TIENE PRESENTE LOS ANTECEDENTES REMITIDOS POR ANGLO AMERICAN SUR S.A. Y ESTABLECE LAS CONDICIONES PARA EJECUTAR LAS MEDIDAS ADICIONALES DE CONTROL DE INFILTRACIONES EN EL MARCO DEL CONSIDERANDO 8.3.2.A) DE LA RCA N°3159/2007, EN RELACIÓN A LA OPERACIÓN DEL TRANQUE DE RELAVES “LAS TÓRTOLAS”.

RESOLUCIÓN EXENTA N°1729

SANTIAGO, 2 de agosto de 2021.

Figura 1. Concentraciones de sulfato en el tiempo para el pozo PP1 como datos sin procesar y promedio móvil. Muro Principal Tranque Las Tórtolas.

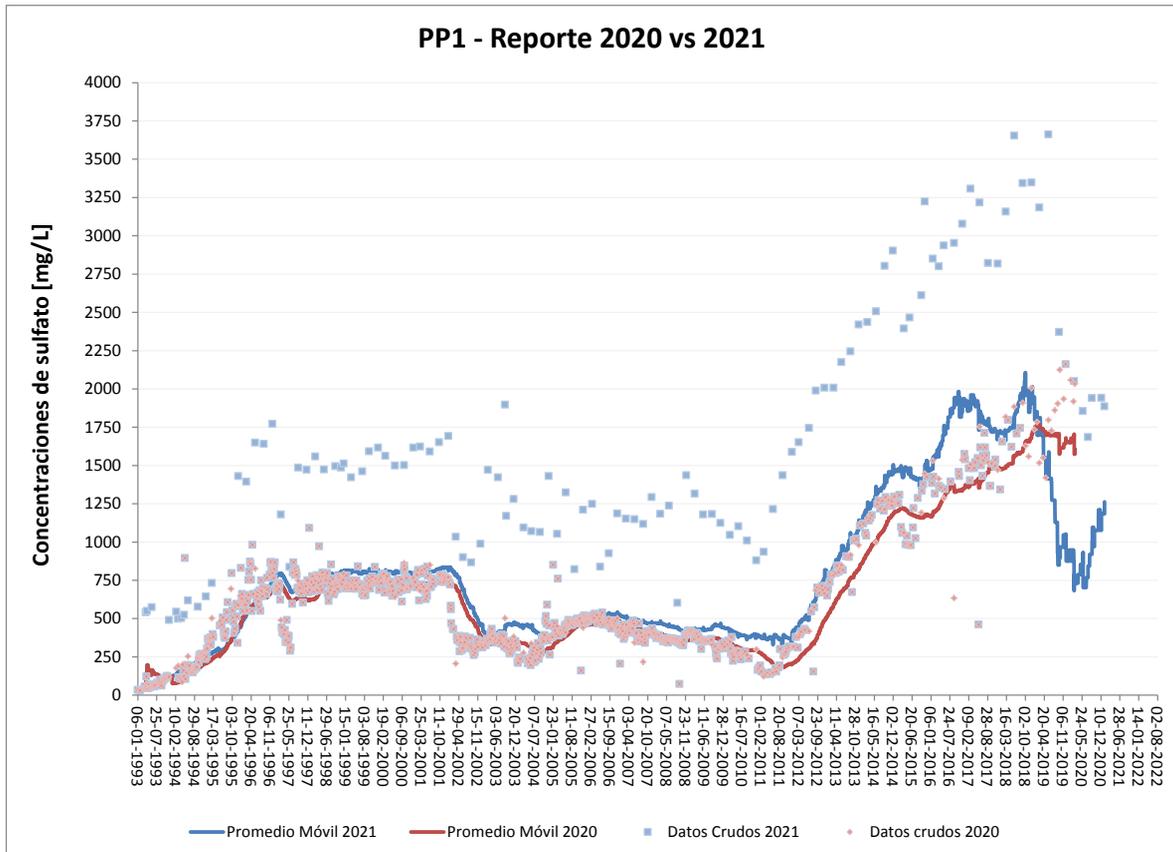
Conclusión 2: Respecto al contraste de los datos de sulfato del reporte 2021 y 2020, particularmente en el pozo PP1, se solicita aclarar las diferencias encontradas usando, entre otros medios que se consideren necesarios, los informes de ensayo como respaldo.

Se solicita contar con una base de datos de calidad de agua definitiva y validada pues el presente análisis realizado indicaría que el uso de la última base de datos del reporte 2021 lleva a conclusiones diferentes respecto a la del reporte 2020 (Figura 1), no considerándose entonces como actualización de acuerdo a lo que señala el titular en su Carta Respuesta S-AA402-0321-1110_v0, sino que además se requiere una aclaración, y posiblemente, una corrección de los datos.

Figura 2. Comparación de la suma del totalizador de los pozos O4BG, P2G, P3G, P6, P7, PBM1 (extracción en el entorno del pozo de observación PP1) entre el reporte 2020 y 2021.

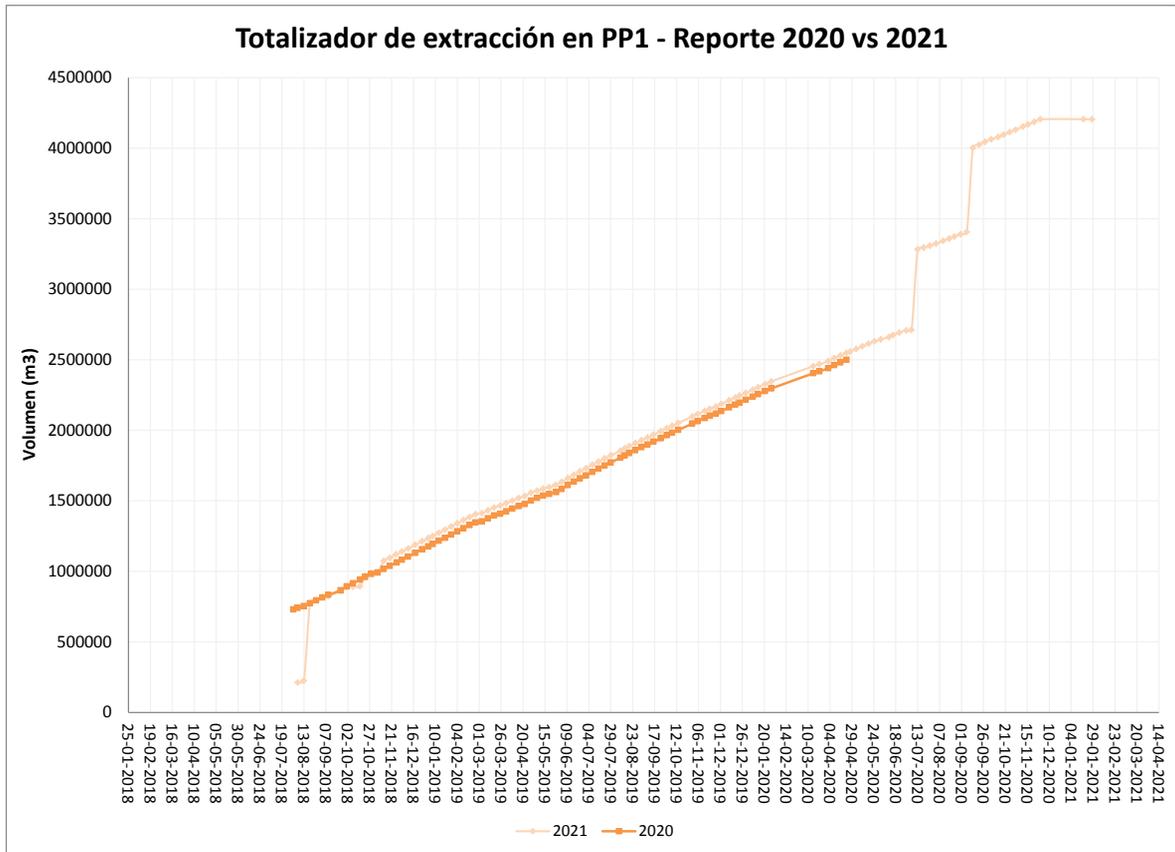
Al comparar la base de datos del totalizador (fecha término periodo de control) del reporte 2020 respecto al reporte 2021 de los pozos de bombeo del entorno del pozo PP1 (a mencionar O4BG, P2G, P3G, PMB1, P6 y P7) se observan ciertas diferencias. La suma del volumen de los pozos antes mencionados del reporte 2021 es levemente superior a la del reporte 2020, situación que se evidencia en la Figura 2. Adicionalmente se observa que en los primeros datos del gráfico de la Figura 2 (06-08-2018 y 13-08-2018) la base de datos del reporte 2021 muestra un volumen total inferior al del reporte 2020 (2012192 m³ vs 739954 m³, respectivamente), esto se debe a que en el pozo P3G no se registran datos del totalizador en las fechas indicadas en reporte 2021, pero sí aparecen datos en el reporte 2020.

Figura 3. Comparación del totalizador del pozo PBM4 (extracción en el entorno del pozo de observación PP6) entre el reporte 2020 y 2021.

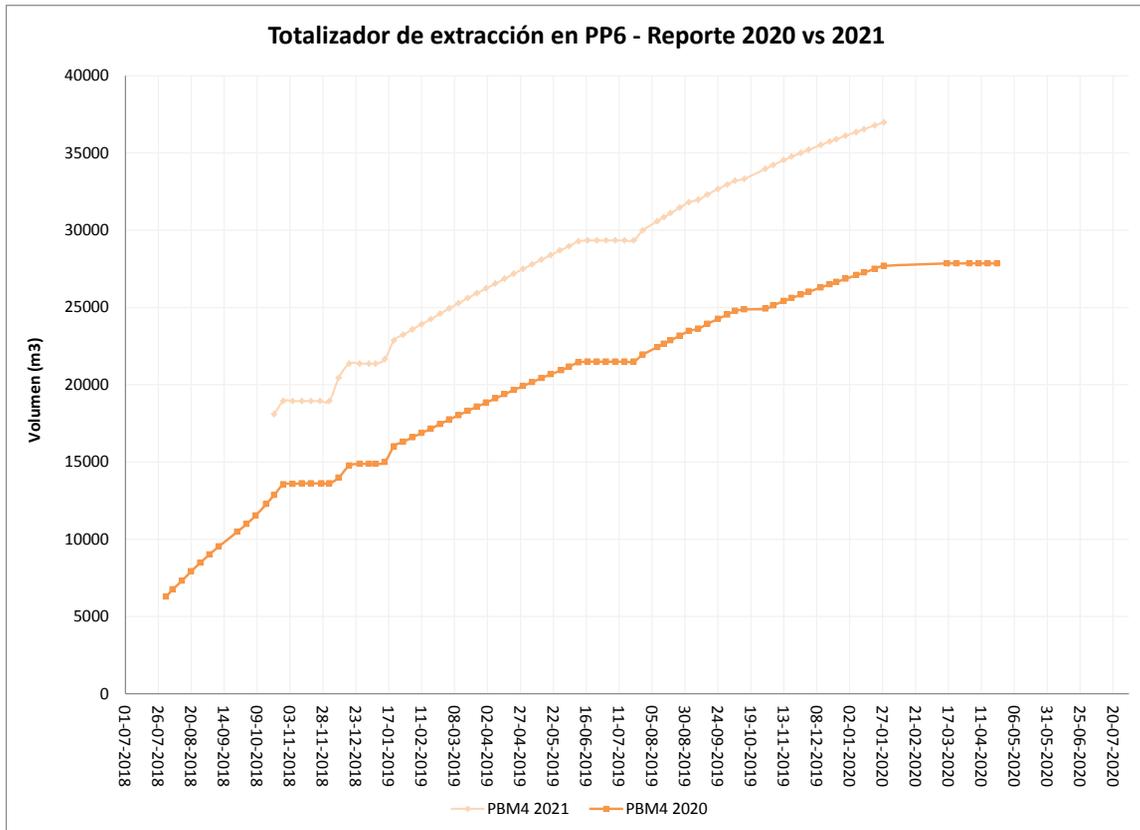
Al comparar la base de datos del totalizador (fecha término periodo de control) del reporte 2020 respecto al reporte 2021 del pozo de bombeo PBM4 (entorno del pozo PP6) se observa que este último presenta valores notablemente superiores al reporte anterior (Figura 3) (en promedio un valor de 7956 m³), además de identificarse una menor cantidad de datos en el reporte 2021 (N=53) respecto al del 2020 (N=83). Esto se debe en parte a los vacíos de dato en fechas donde hubo algún problema con la bomba y donde no se registran datos, perdiéndose la continuidad que debe tener el totalizador. Para poder observar de mejor forma el gráfico este Servicio completó esos vacíos, no obstante la cantidad de datos sigue en desbalance (mayor detalle se puede encontrar en el Anexo Digital – MP 2020-2021 QExtracción).

Figura 5. Comparación de la suma del volumen de extracción de los pozos O4BG, P2G, P3G, P6, P7, PBM1 (extracción en el entorno del pozo de observación PP1) entre el reporte 2020 y 2021.

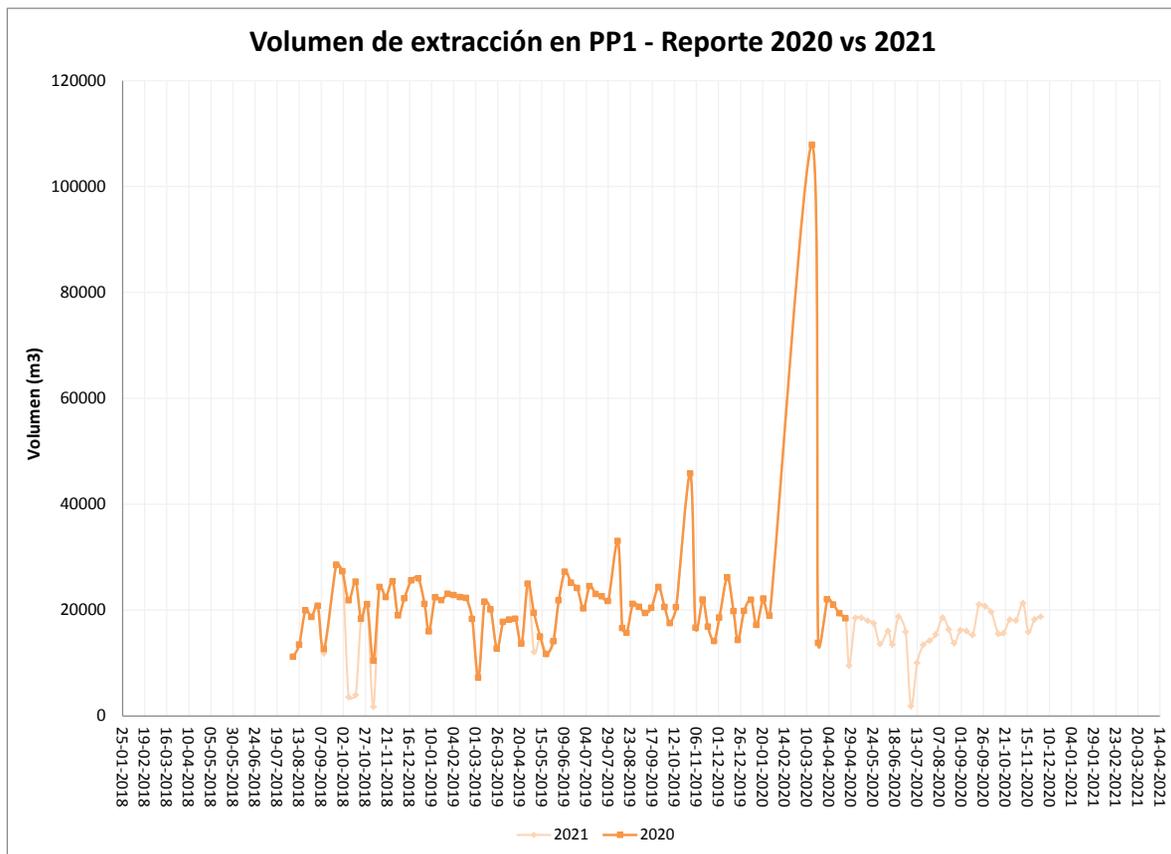
Al comparar la suma del volumen extraído (fecha término periodo control) del reporte 2020 respecto al reporte 2021 de los pozos de bombeo del entorno del pozo PP1 (a mencionar O4BG, P2G, P3G, PBM1, P6 y P7) se observan ciertas diferencias (Figura 5). En 08-10-2018 el reporte 2020 señala que existen datos para los pozos P2G, P3G, P6 y P7, sin embargo en el reporte 2021 para la misma fecha sólo se identifican datos para los pozos P6, P7 y PBM1, esto deriva en que la suma del volumen extraído sea menor en 2021 respecto al 2020. Una situación similar se repite el 05-11-2018 y el 06-05-2019 (Anexo Digital - MP 2020-2021 QExtraccion, pestaña Caudal2021 y Caudal 2020).

Adicionalmente se identificó la inconsistencia en las fechas de término de periodo control entre los reportes 2020 y 2021 de los pozos P2G, O4BG, P3G y PBM1 que habrían marcado una diferencia en la Figura 5, pero que sin embargo fueron corregidas por este servicio asumiendo un error en el traspaso o escritura por parte del titular. La corrección adoptada fue copiar la fecha del reporte 2020 en el reporte 2021 (Tabla 2) (Anexo Digital - MP 2020-2021 QExtraccion, pestaña Caudal2021 y Caudal2020).

Figura 6. Comparación del volumen de extracción del pozo PBM4 (extracción en el entorno del pozo de observación PP6) entre el reporte 2020 y 2021.

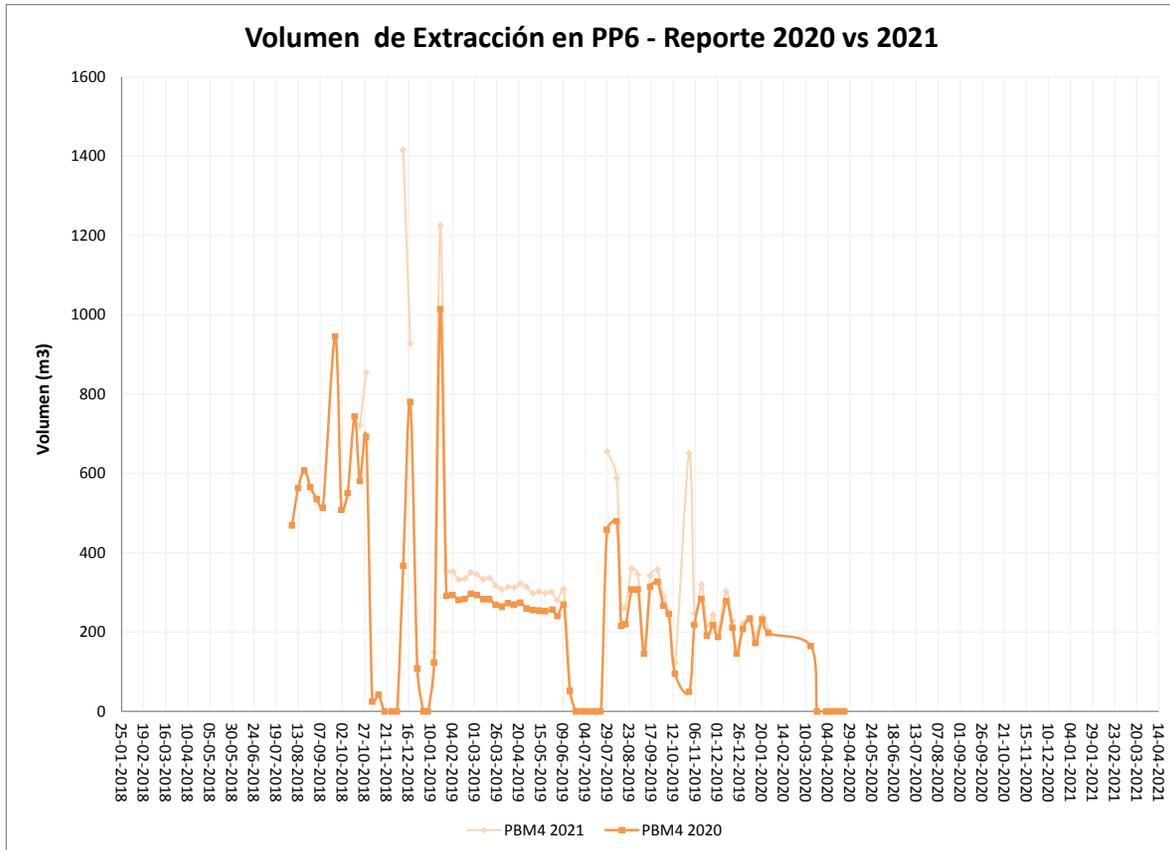
Al revisar los datos de volumen extraído del pozo PBM4 (entorno pozo de observación PP6) se observa que los datos del reporte 2021 presentan diferencias al reporte del año 2020, siendo esto últimos inferiores en reiteradas fechas, entre estas se destaca claramente el periodo 28-01-2019 al 10-06-2019 (Figura 6). Se observa también que la cantidad de datos difiere en cada reporte, siendo N = 53 en el reporte 2021 y N = 82 en el reporte 2020 (Anexo Digital MP 2020-2021 QExtraccion, pestaña PP6 Volumen2021, PP6 Volumen2020, y Gráfico 4 PP6).

Figura 8. Comparación de la suma del caudal medio extraído de los pozos O4BG, P2G, P3G, P6, P7, PBM1 (extracción en el entorno del pozo de observación PP1) entre el reporte 2020 y 2021.

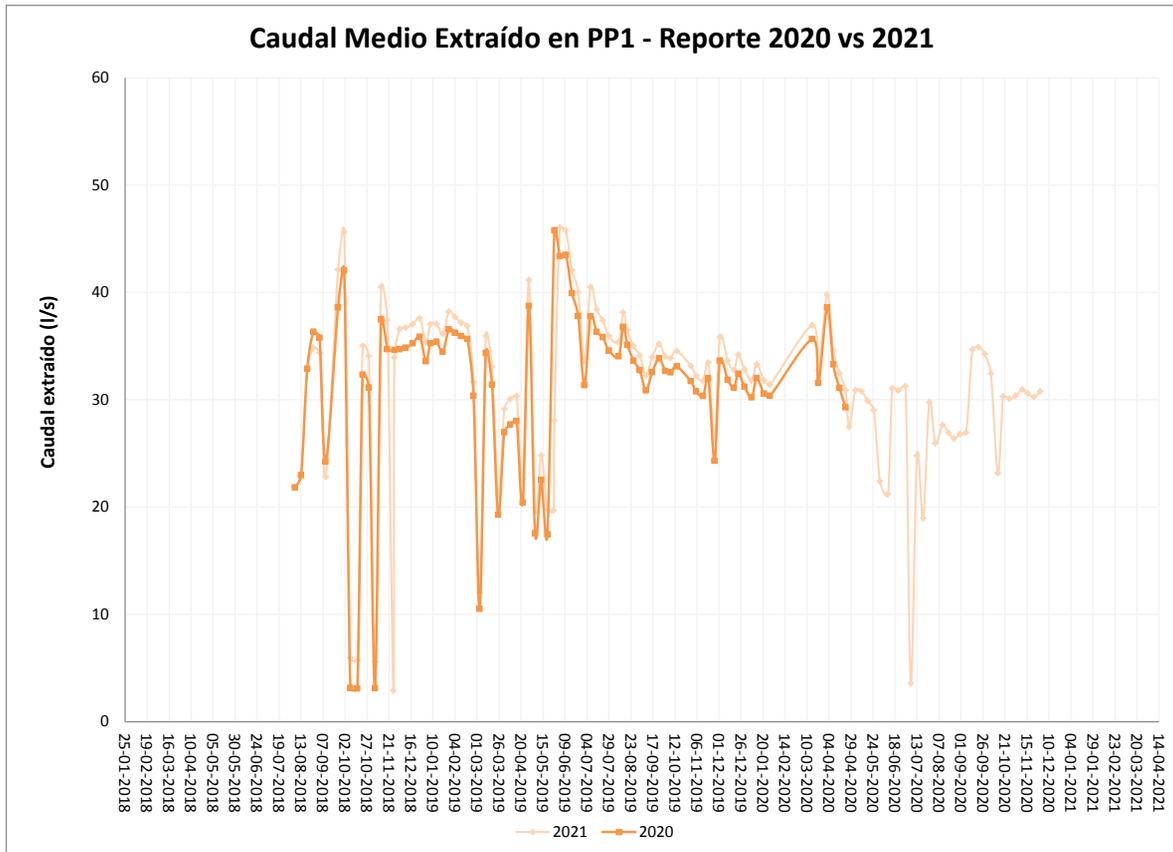
Al comparar la suma del caudal medio extraído (fecha término periodo control) del reporte 2020 respecto al de reporte 2021 de los pozos de bombeo del entorno del pozo PP1 (a mencionar O4BG, P2G, P3G, P6, P7 y PBM1), se observa que el valor del reporte 2021 es mayor respecto al reporte 2020 (Figura 8). Al revisar en detalle los datos se identificó que el titular modificó los caudales del pozo O4BG, situación que marcaría esta diferencia.

Adicionalmente se observaron inconsistencias en la cantidad de pozos reportados en fechas particulares que derivarían en diferencias al momento de comparar los resultados del reporte 2020 y 2021 (Tabla 3).

Figura 9. Comparación del caudal medio extraído del pozo PBM4 (extracción en el entorno del pozo de observación PP6) entre el reporte 2020 y 2021.

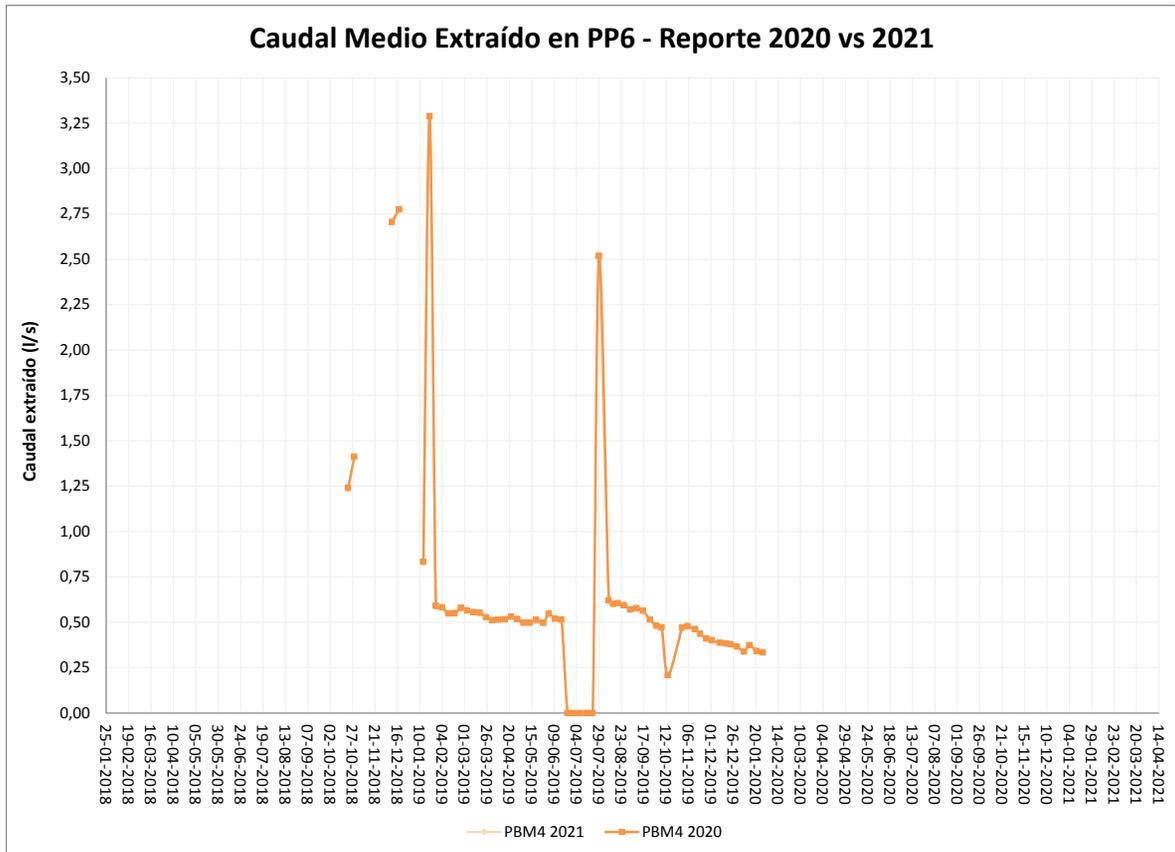
El análisis del caudal medio extraído desde el pozo PBM4 (entorno pozo PP6) indica que los datos de fechas coincidentes no presentan diferencias (Figura 9), sin embargo se observa que la cantidad de datos del reporte 2021 es diferente a la del reporte 2020 (N=53 vs N=58, respectivamente). Esto último se debe a que en el reporte 2020 se registran algunos valores como "0" mientras que en 2021 se encuentran vacíos (Anexo Digital - MP 2020-2021 QExtraccion, pestaña QM2021, PP6 QM2020, y Gráfico 3 PP6).

Figura 12. Comparación de la concentración de sulfato de los pozos PMO1L y PMO2 de los reportes 2020 y 2021.

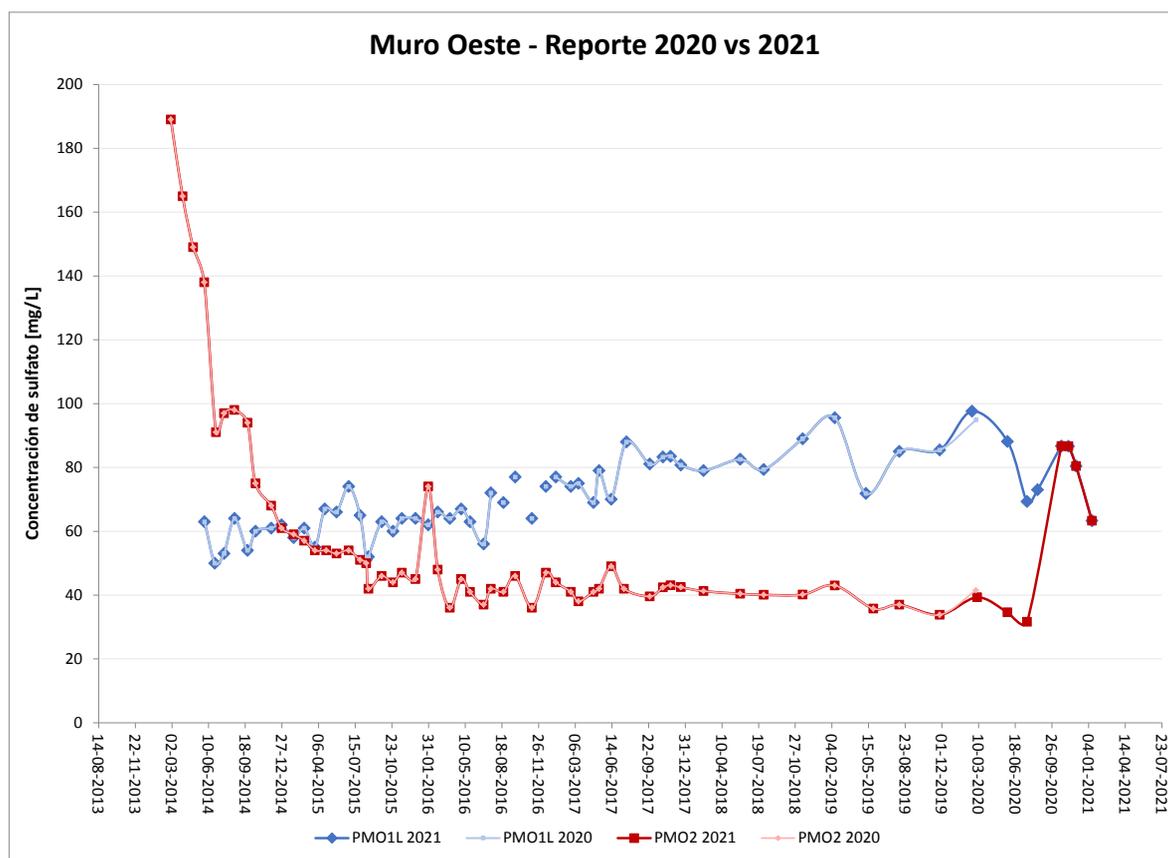
Los resultados de sulfato entre el reporte 2021 y 2020 en los pozos PMO1L y PMO2 no difieren, sólo se observa que el monitoreo del día 03-03-2020 presentado en el reporte del año 2020 no se encuentra en la base de datos reportada el 2021 (Figura 12) (mayor detalle puede ser consultado en Anexo Digital – MO 2020-2021 Calidad SO₄, pestaña Gráfico 1).

Se observa que los datos de sulfato de PMO1L y PMO2 en las fechas 22-10-2020, 10-11-2020, 01-12-2020, 13-01-2020 son idénticos, a mencionar: 86,7 mg/L, 86,6 mg/L, 80,4 mg/L y 63,3 mg/L. Estos datos fueron obtenidos del reporte 2021 (planilla 1.2 Calidad Agua Subterránea entregada por el titular).

Conclusión 9: Aclarar por qué no se encuentra el dato de sulfato del día 03/03/2020 de los pozos PMO1L y PMO2 en el reporte 2021, y por qué estos son iguales entre los pozos mencionados en las fechas 22-10-2020, 10-11-2020, 01-12-2020, 13-01-2020.

Figura 13. Concentración de sulfato del reporte 2021 de los pozos PMO1L y PMO2, y de los nuevos pozos implementados en el Muro Oeste.

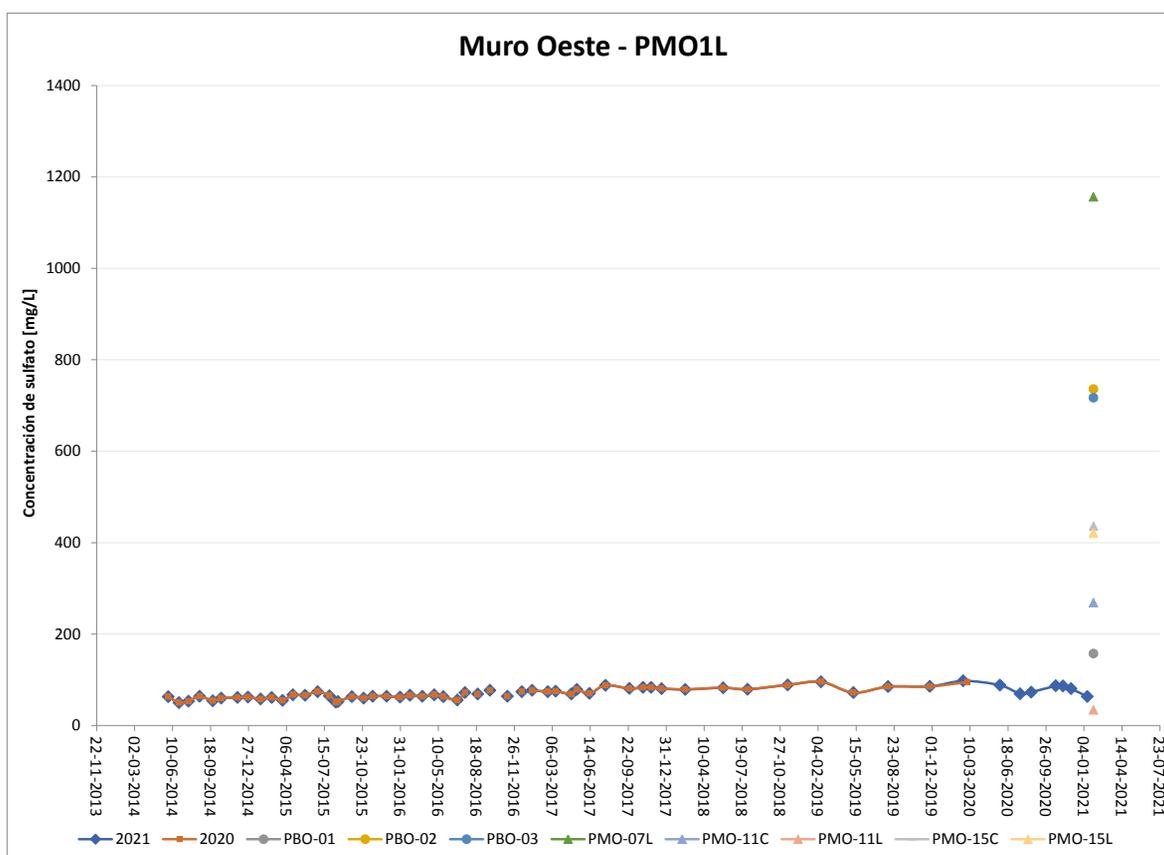
Se agregaron las concentraciones de sulfato de los 8 nuevos pozos (bombeo: PBO-01, PBO-02, PBO-03, y monitoreo: PMO-07L, PMO-11C, PMO-11L, PMO-15C, PMO-15L) a los gráficos de los pozos de monitoreo de calidad y nivel existentes (Figura 13) (Anexo Digital - MO 2020 – 2021 Calidad SO₄, en pestañas Gráf_PM01L-PMO2_NuevosPozos). Al inicio del monitoreo se observa que las concentraciones en PMO1L era menores respecto a PMO2, sin embargo esto cambia el 26/02/2015 invirtiéndose este comportamiento (Figura 13). Considerando los datos recolectados de los nuevos pozos y los datos históricos de los pozos PMO1L y PMO2, se puede inferir que la pluma comenzó a llegar a PMO1L preferencialmente, siendo los valores actuales de PMO1L el reflejo del efecto menos reciente de la pluma. No obstante, los valores actuales de sulfato de los nuevos pozos son mayores a los del pozo PMO1L (salvo PMO11L) implicando que existe una zona de la pluma con mayor concentración que sigue avanzando hacia el pozo PMO1L. Esto último concuerda con el análisis de nivel de estos pozos y los pozos nuevos.
